PROCEDIMENTO DE AVALIAÇÃO
DE IMPACTE AMBIENTAL DO
PROJETO
“LUFTHANSA TECHNIK
PORTUGAL.”
PROC. AIA_25/2025
PEDIDO DE ELEMENTOS ADICIONAIS

dezembro 2025

Figura 1.1: Identificação das áreas do Projeto e local de instalação da unidade

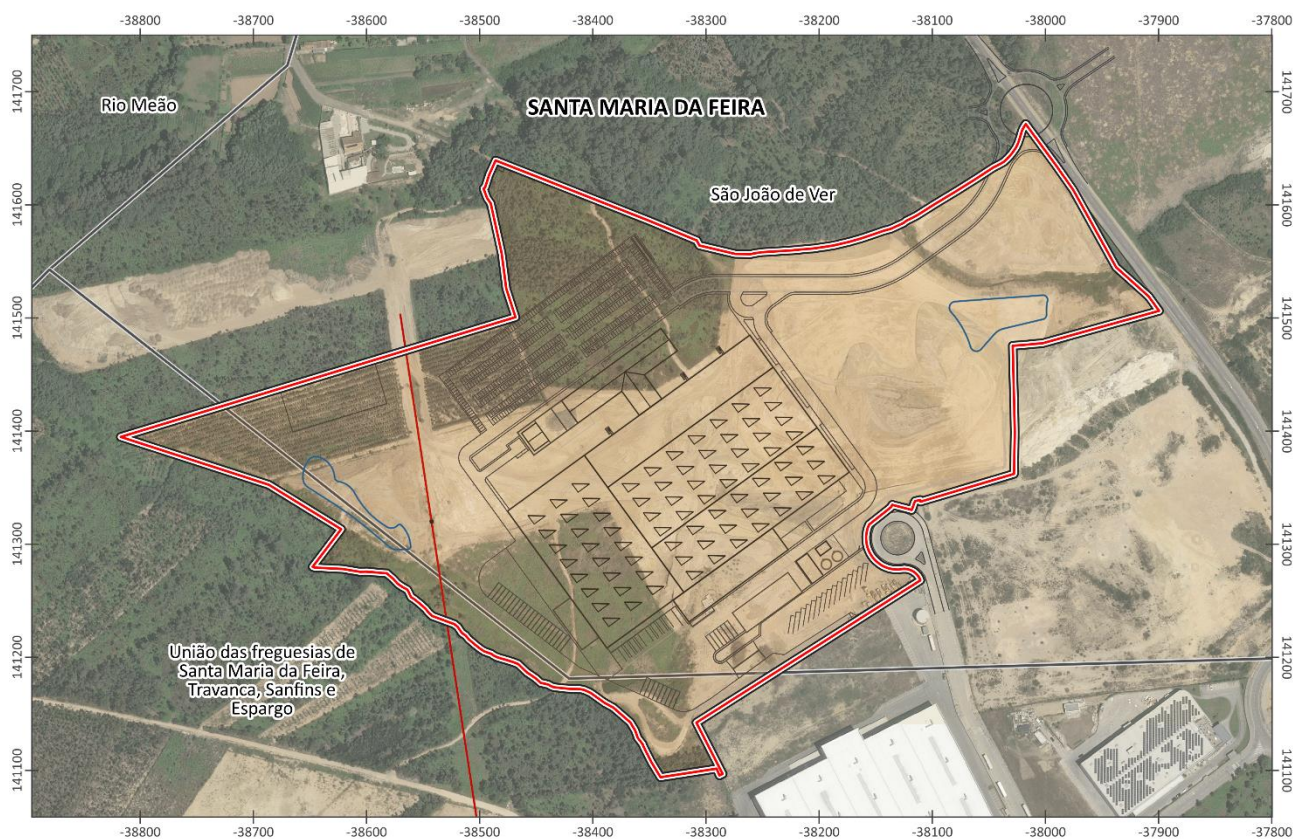
1.2 Identificação clara da área do projeto (identificada no processo LUA como área total do estabelecimento / instalação / projeto – 228.871 m²) e respetivas áreas associadas ao mesmo que permitam a perceção eficaz do projeto em avaliação.

No EIA, as menções às áreas deverão ser coerentes, quer na parte descritiva, quer nas peças desenhadas. Deverão também apresentar um ortofotomapa com a representação clara da área do projeto e da área de instalação da unidade industrial.

A área do Projeto corresponde à área de 228.871 m² estando esta representada na Figura 1.1. Na mesma figura, é ainda representada a área de instalação da unidade, sendo esta referente a 95.853 m², e é composta pela implantação da unidade fabril e pelos pavimentos impermeáveis.

Na versão do EIA CONSOLIDADO foi clarificado sempre que necessário as áreas do Projeto e a área de instalação da unidade industrial.

Figura 1.3: Esquema de implantação do Projeto

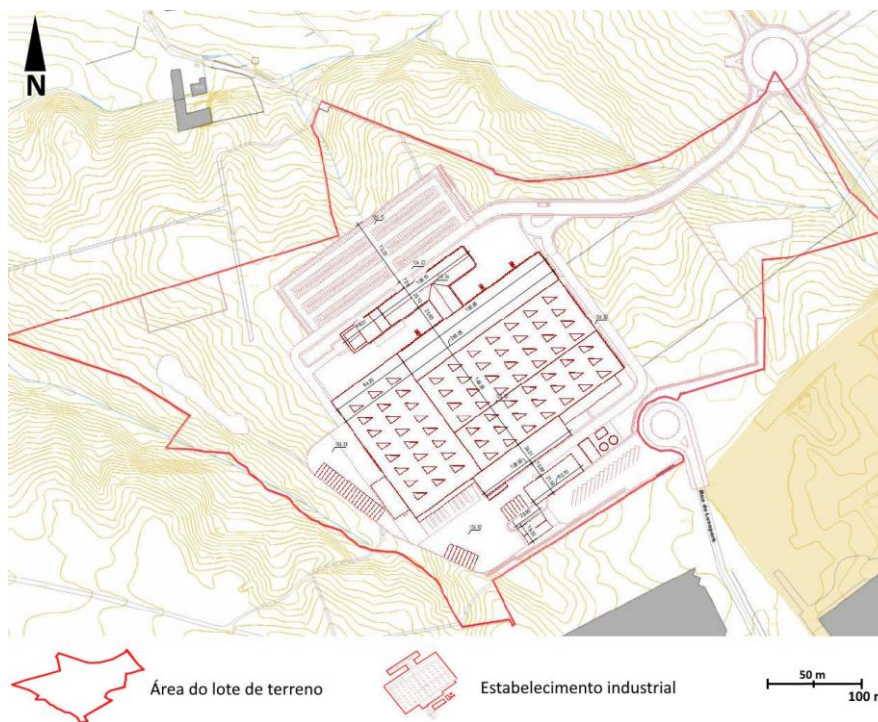
1.3 Esclarecimento quanto ao referido no âmbito do processo de reconhecimento do Estatuto de Potencial Interesse Nacional (PIN), a saber, “O empreendimento proposto, ao qual foi atribuída a designação "NewStar" contempla uma unidade industrial com uma área bruta de aproximadamente 54.000 m², com possibilidade de expansão para 71.800 m²”, comparando (descritiva e cartograficamente) ambas as áreas referidas com a atual área de instalação do projeto, a qual contempla 95.853 m².

Aquando da instrução do Processo de reconhecimento do Estatuto de Potencial Interesse Nacional (PIN) as áreas ainda careciam de maior detalhe. Aquando da elaboração do EIA as áreas associadas foram definidas na sua versão final com o devido rigor.

No entanto as áreas finais do Projeto são as que constam no EIA, sendo:

- área total de construção: 58.234 m²;
- área de instalação: 95.853 m²;
- área do Projeto 228.871 m².

Figura 1.4: Representação do acesso na fase de construção

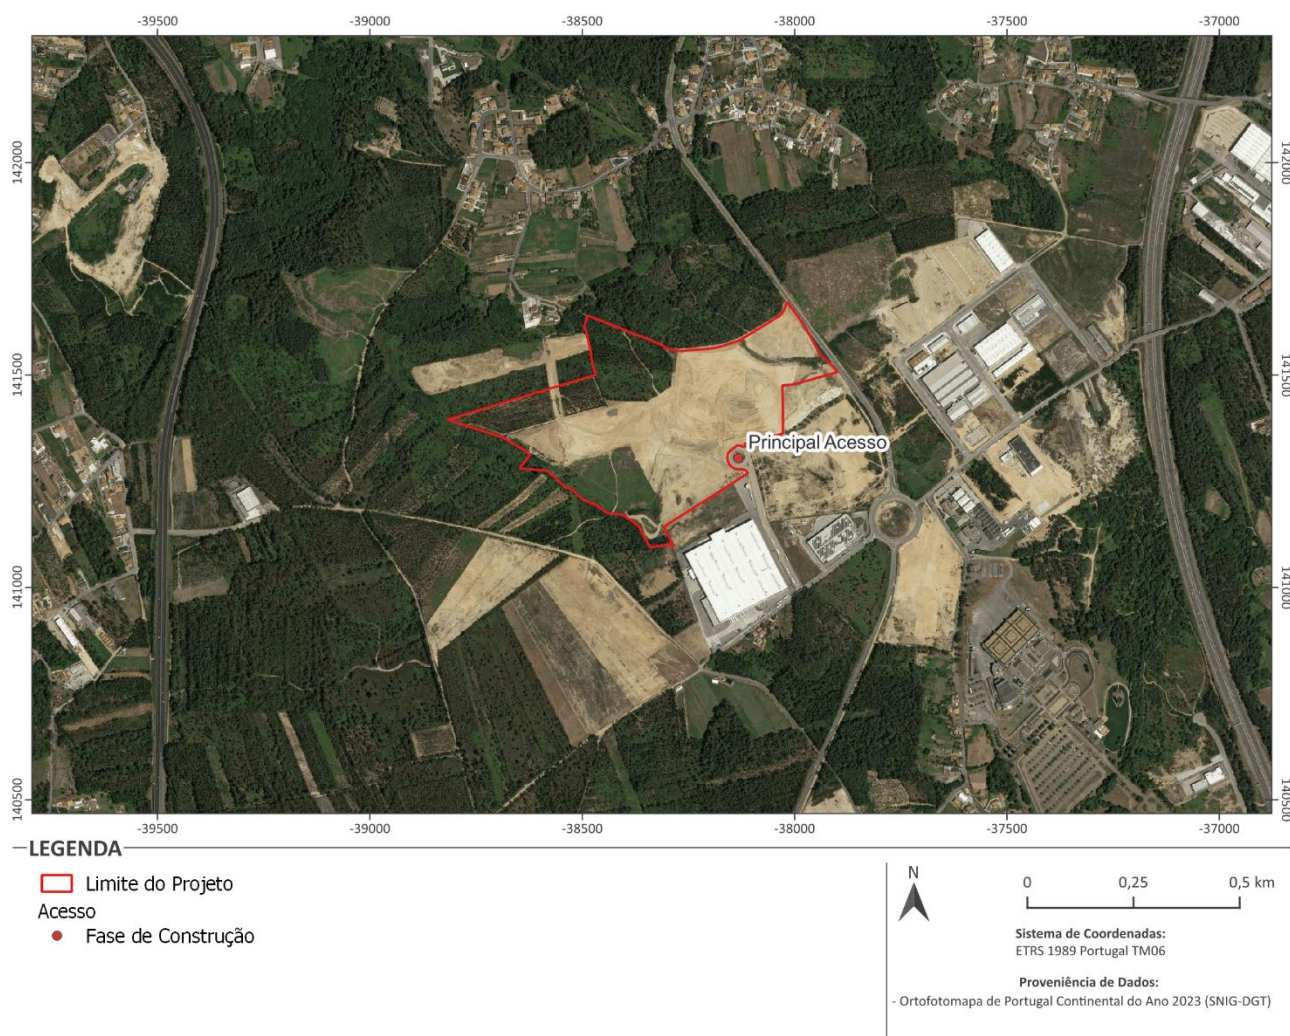
1.11 Deverão ser representadas cartograficamente as entradas e saídas da área do projeto, quer na fase de construção, quer na fase de exploração;

Na fase de construção o principal acesso será realizado pela rotunda situada no lado sul, por onde se prevê a entrada das infraestruturas essenciais para a implantação da unidade industrial e posterior saída dos veículos.
